Modulo per la presentazione delle osservazioni per i piani/programmi/progetti sottoposti a procedimenti di valutazione ambientale di competenza statale

Oggetto: Codice procedura 10847 - Costruzione ed esercizio di un impianto di produzione di energia elettrica da fonte eolica "FIORA" di potenza nominale pari a 52,8 MW, da realizzarsi nel comune di Manciano (GR) e delle opere ed infrastrutture connesse

TESTO DELLE OSSERVAZIONI

IMMAGINE n. 2 CUMULO IMPIANTI EOLICI nel BACINO VISIVO TERRITORIO di MANCIANO e di MONTALTO di CASTRO.

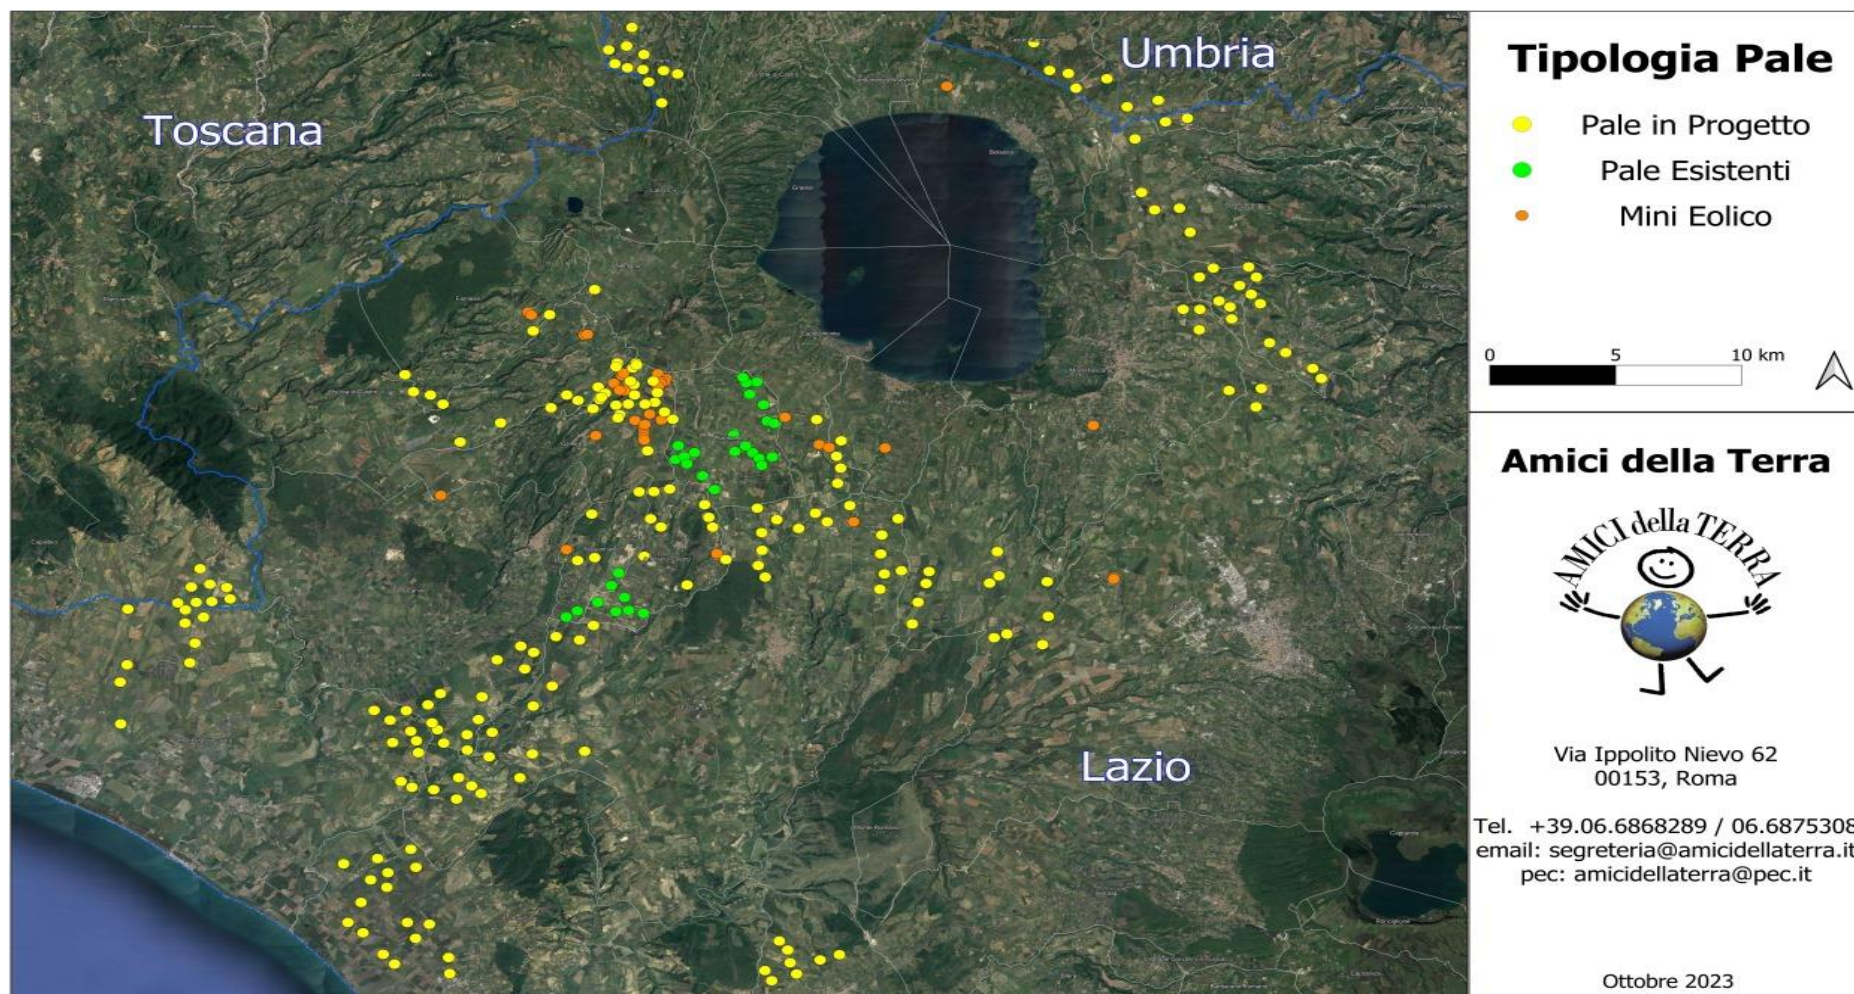
3) OSSERVAZIONE: CUMULO e SATURAZIONE IMPIANTI FER NELLA PROVINCIA di VITERBO, IN PARTICOLARE NEL COMUNE DI MONTALTO DI CASTRO E NELLA ZONA A CONFINO CON IL COMUNE di MANCIANO che SI TROVANO NELLO STESSO BACINO VISIVO.

La zona in cui in cui è stato progettato l'eolico Fiora è già occupata da diversi centinaia di ettari di impianti fotovoltaici già esistenti e in procedura VIA al Mase e alla Regione Lazio così come da diversi progetti di impianti eolici industriali (vedi Allegato Osservazioni immagini nn. 2,3 e 4. L'impianto eolico Fiora, pur trovandosi in Toscana ma nello stesso bacino visivo del territorio limitrofo laziale ed a poche centinaia di metri da una zona già estremamente satura del Lazio, andrebbe ad appesantire una situazione già **critica per la sostenibilità ambientale.**

A riprova di quanto affermato si cita la D.G.R del Lazio n. 171 del 12.05.2023 che da atto dell'elevato impatto ambientale e paesaggistico causato dal cumulo di impianti FER nella Provincia di Viterbo e la conseguente saturazione del territorio. Si porta a conoscenza che la zona più intensamente occupata dagli impianti FER (fotovoltaico ed eolico) sia già esistenti con centinaia di ettari di fotovoltaico già realizzati (immagine n. 4 Allegato) che in procedura VIA al MASE e alla Regione Lazio si trovano nell'area di dettaglio, intermedia e vasta dell'impianto eolico industriale denominato Fiora.
